Věc: Vyjádření k dokumentaci o vlivech záměru „CTPark Prague North D8.3, D8.4, D8.5, D8.6“ v k.ú. Kozomín na životní prostředí dle § 8, odst.1) zákona č.100/2001 Sb. a dle přílohy č. 4 zákona.

Číslo jednací 061969/2020/KUSK

K předložené dokumentaci zveřejněné na portále CENIA pod kódem STC 2248, máme následující připomínky:

1.7 TECHNICKÁ INFRASTRUKTURA TI

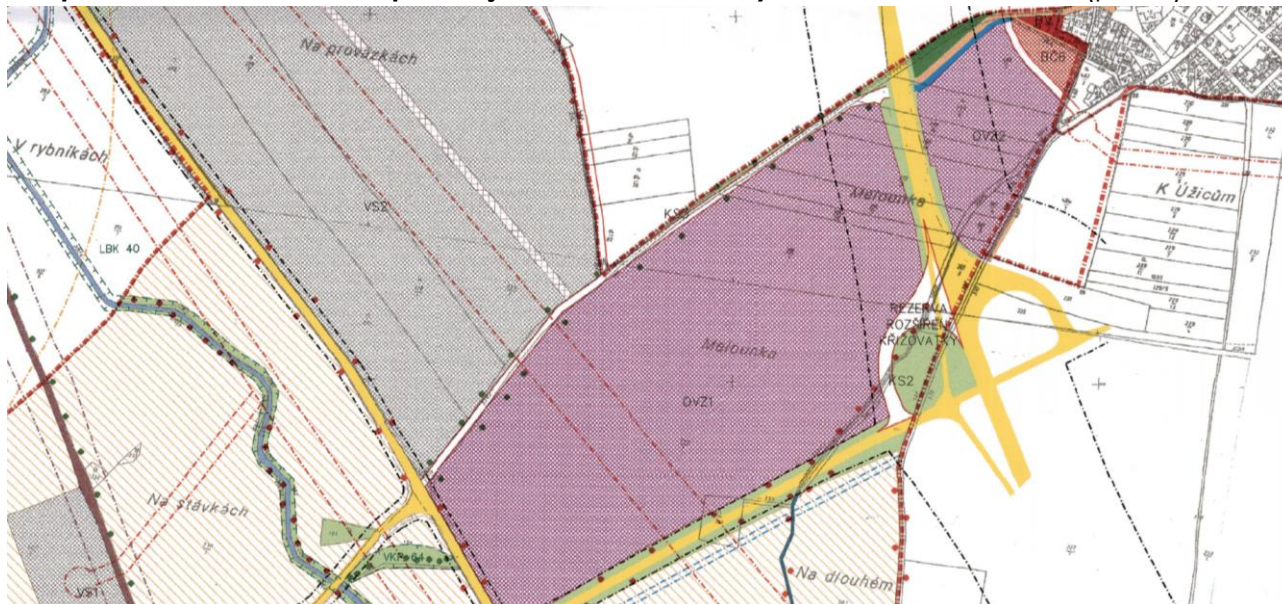
Dle dokumentace je výška hal po atiku 14 m. To je stejná výška jako je u Makra (hal D8.1 – D8.3). Dle regulativ územního plánu obce Kozomín je pro Obchodně výrobní zónu (Makro) **maximální počet podlaží 4**. Haly D8.4 – D8.6 jsou umístěny na ploše Výroba a skladování, kde je regulativ **maximální počet podlaží 3**. **Z toho vyplývá, že haly D8.4 - D8.6 by měly, dle pořizovatele územního plánu tj. obce Kozomín, být o několik metrů nižší (patro).**
